NYE RIKSHOSPITALET

MEDVIRKNING FORPROSJEKT - MØTE 3

29 Forskningsinstitutt | AKTIVITET D

ENDRINGER ETTER HOVEDAKTIVITET D2

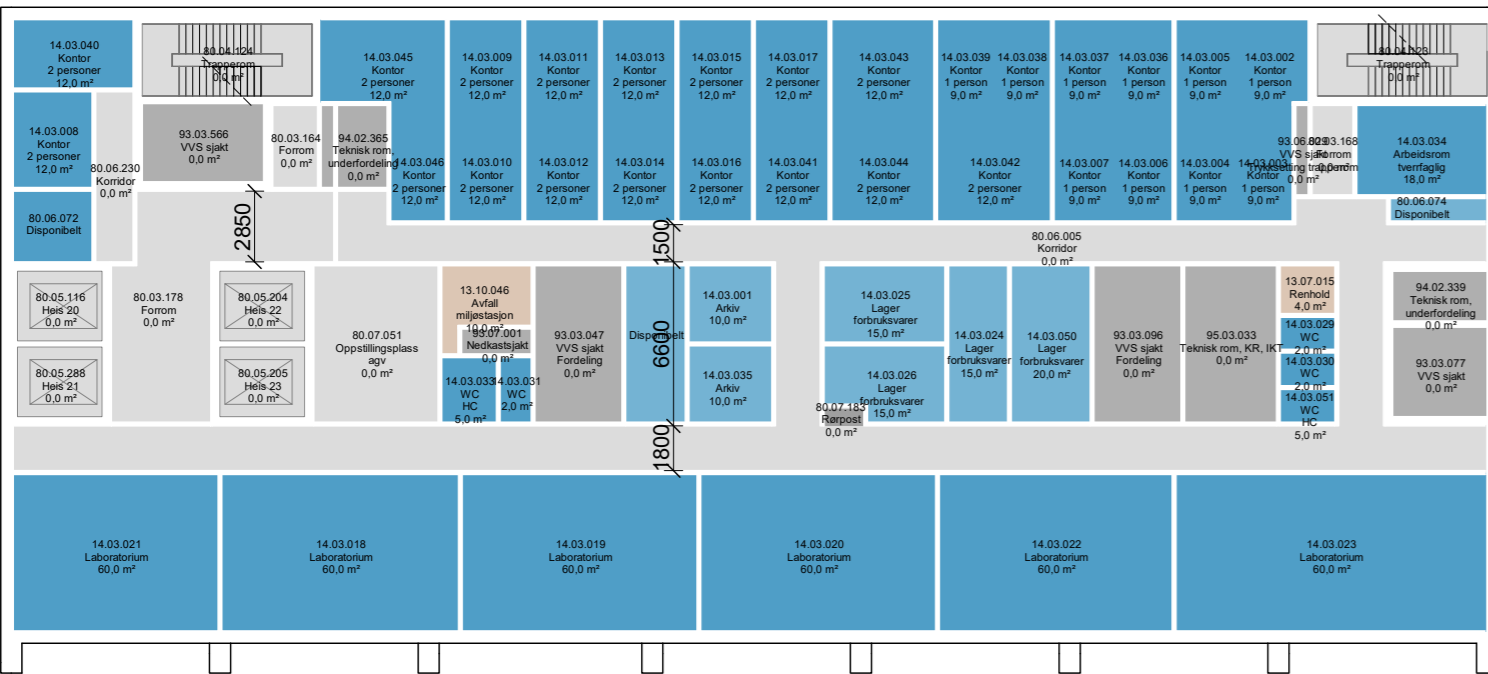
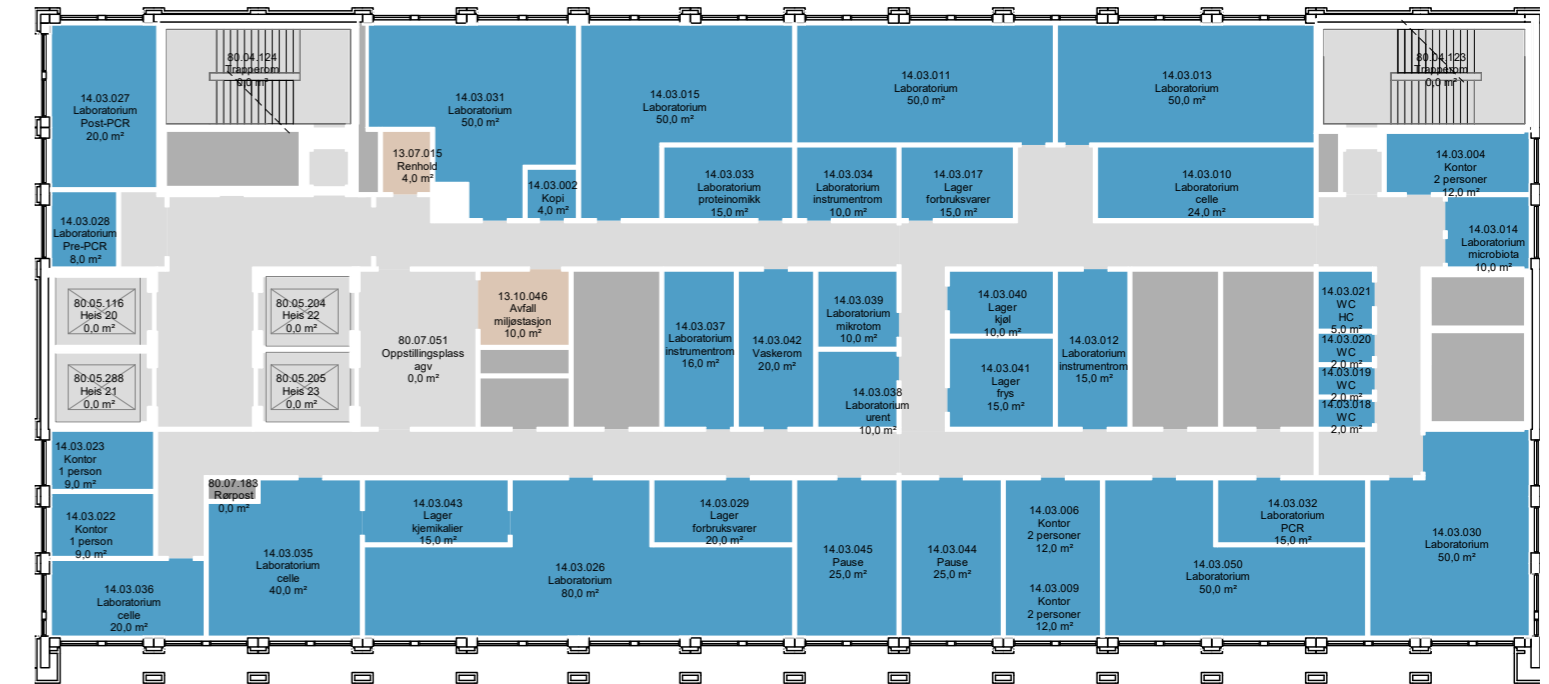
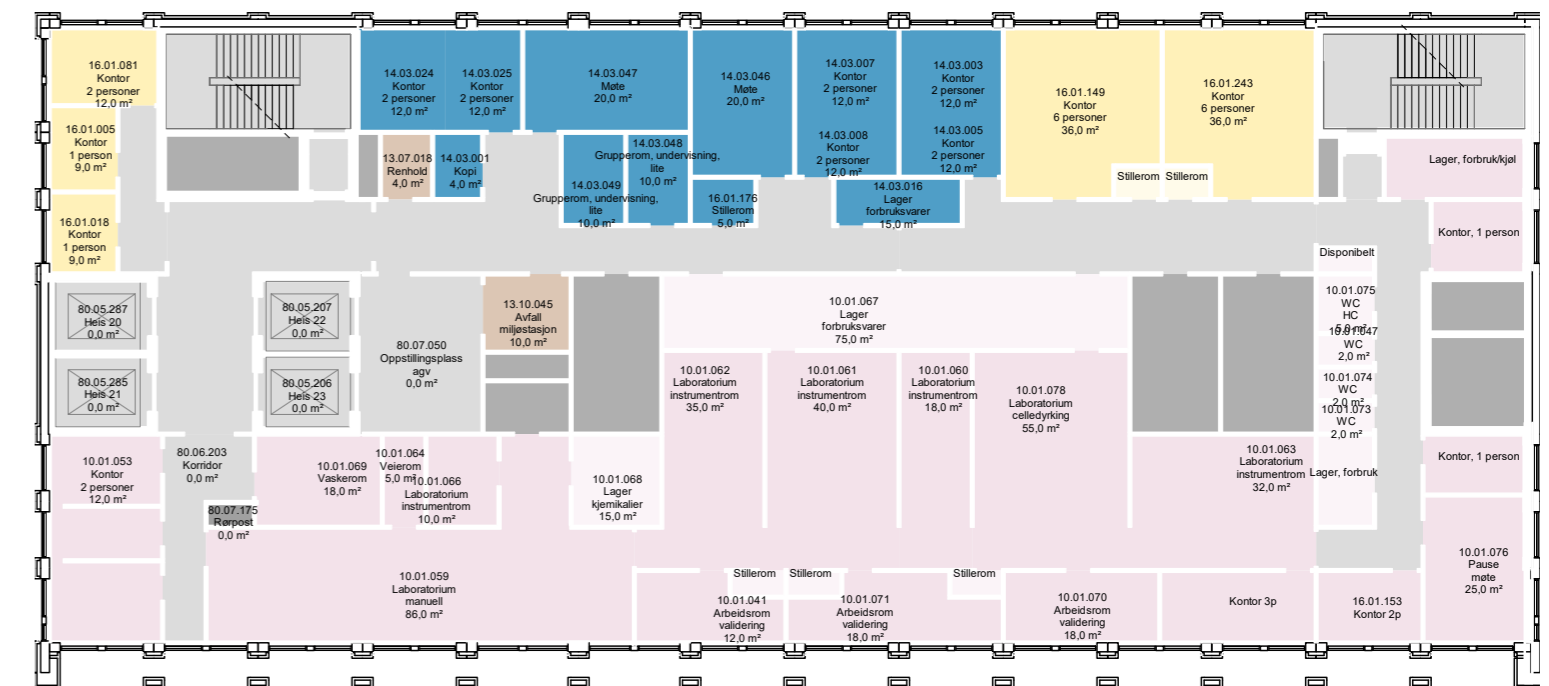
- 10. etg består som hovedplan, mens resterende areal (kontor og møterom) nå er plassert i 09.etg og ikke 11.etg som ved møte D2
- Arbeidsrom og laboratorier til IMF og PFI er plassert i forhold til funksjons- og nærhetskrav
- Instituttene er clustret med et midtstilt fellesområde

BYGG M
ETASJE 10

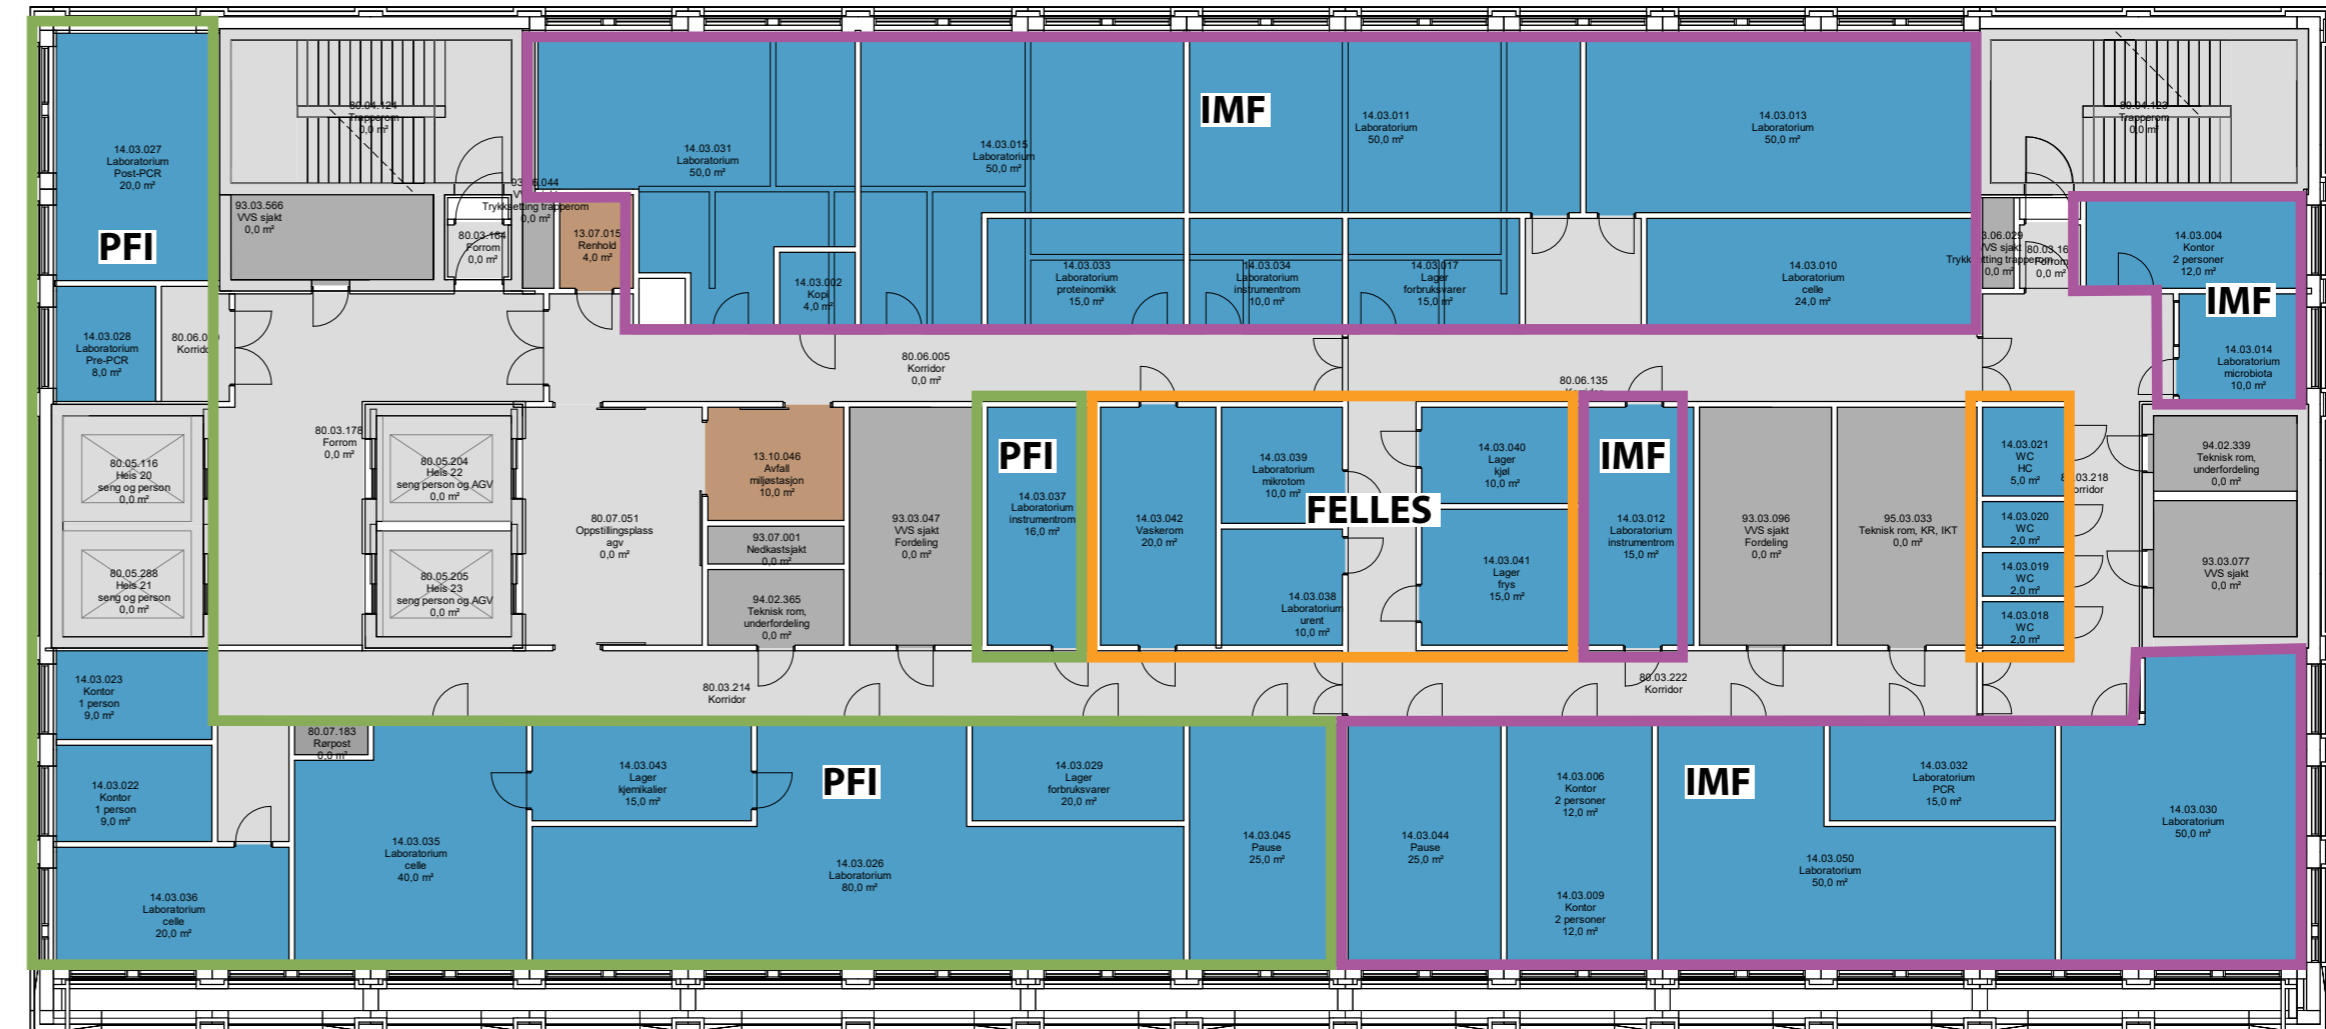
ENDRINGER

- All laboratorie virksomhet plassert på ett plan
- IMF og PFI har hver sine spesifikke arealer
- Fellesområdet sentralt plassert

AVKLARINGSPUNKTER

- Er rommene hensiktsmessig plassert i forhold til arbeidsflyt og nærhetskriterier?
- Behov for stillerom?
- Annet

BYGG M
ETASJE 09

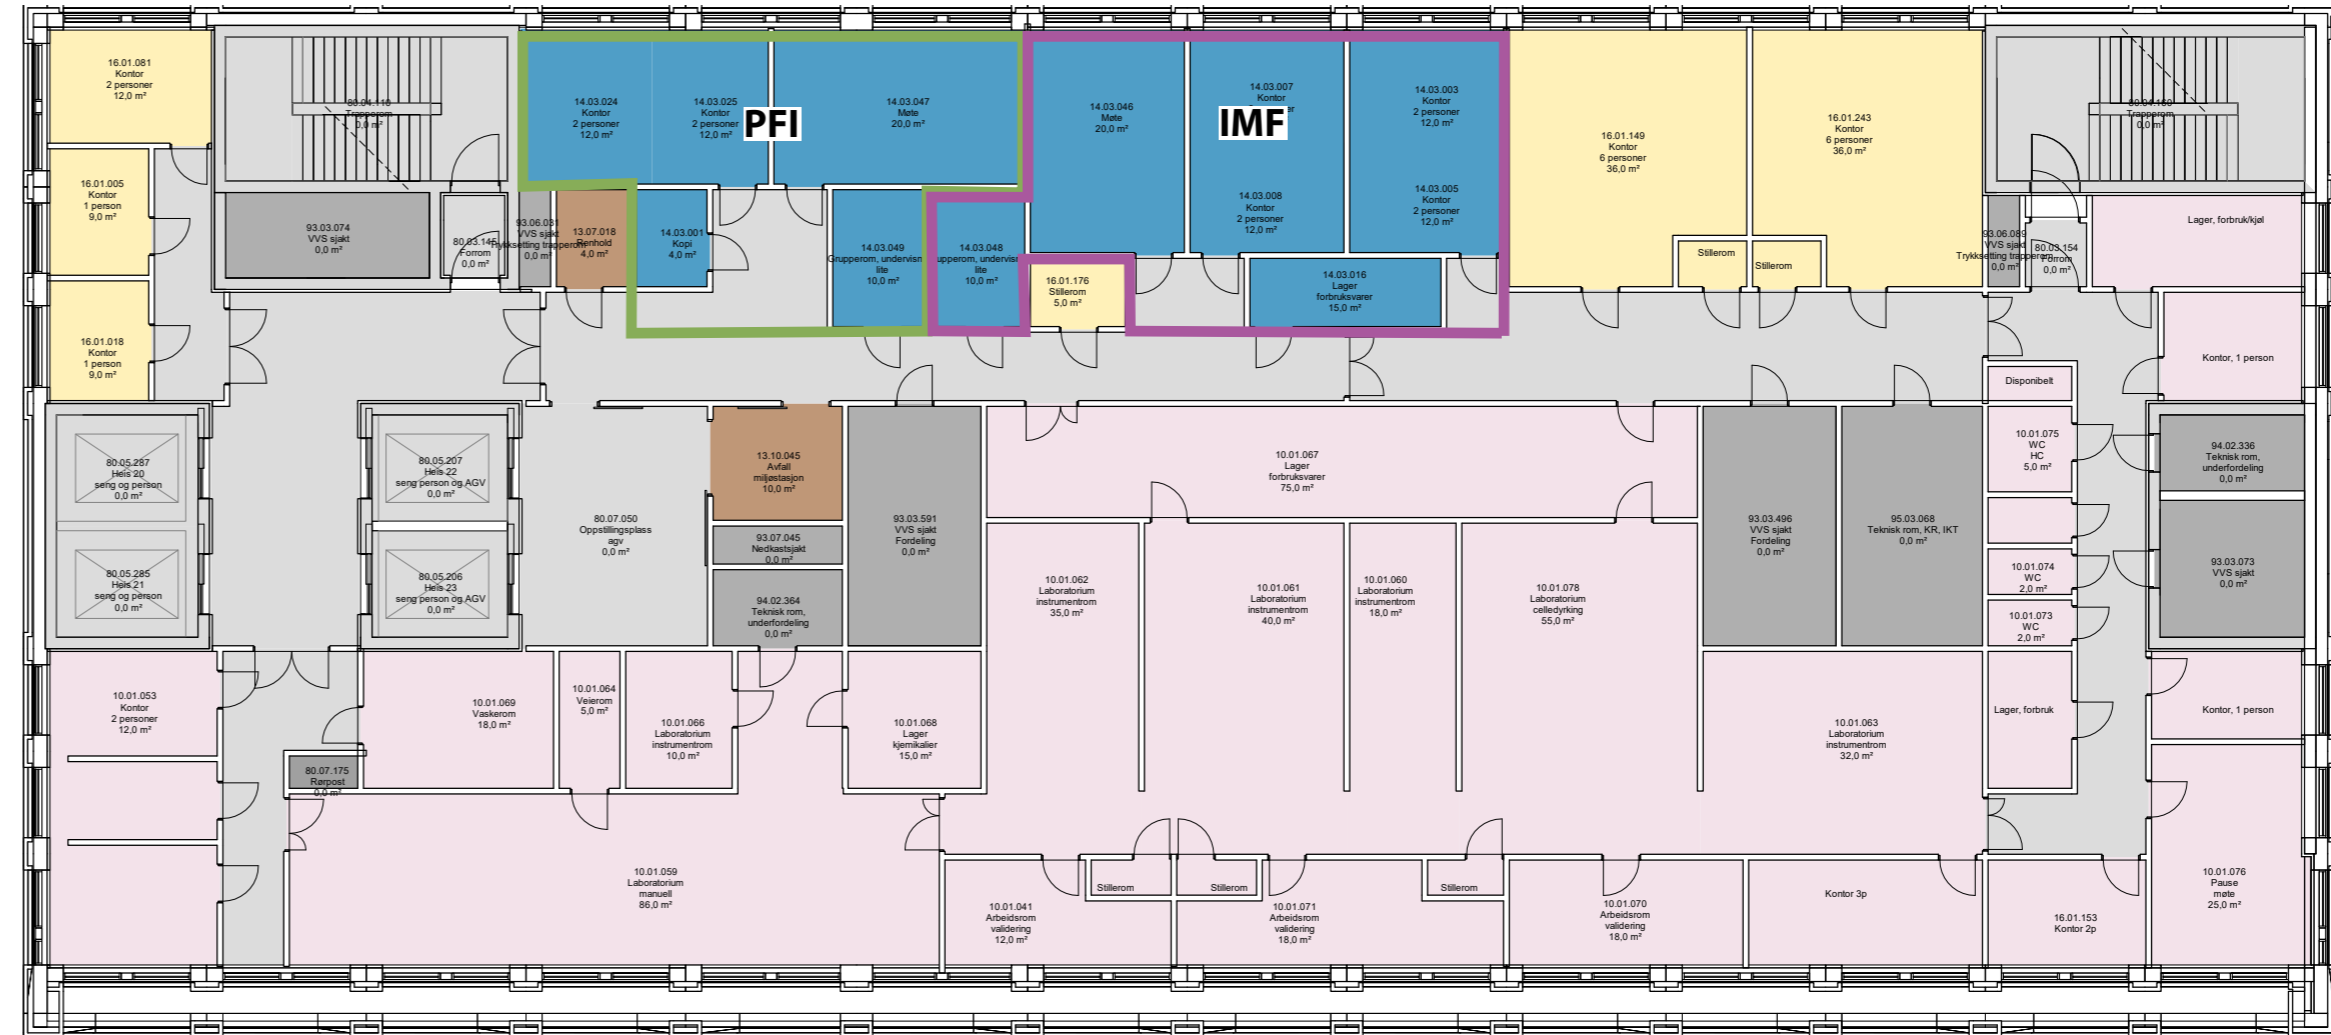
ENDRINGER

- Funksjon flyttet fra 11. til 09.etg, sammen med MVG 10 Laboratoriemedisin
- Kontor og møterom i denne etasjen

AVKLARINGSPUNKTER

- Er rommene hensiktsmessig plassert i forhold til arbeidsflyt og nærhetskriterier?
- Burde forbrukslager flytte opp til 10. - hvilket areal flyttes ned?
- Bør arealet for PFI/IMF samles mot trapp i øst?
- Er det behov for stille rom?
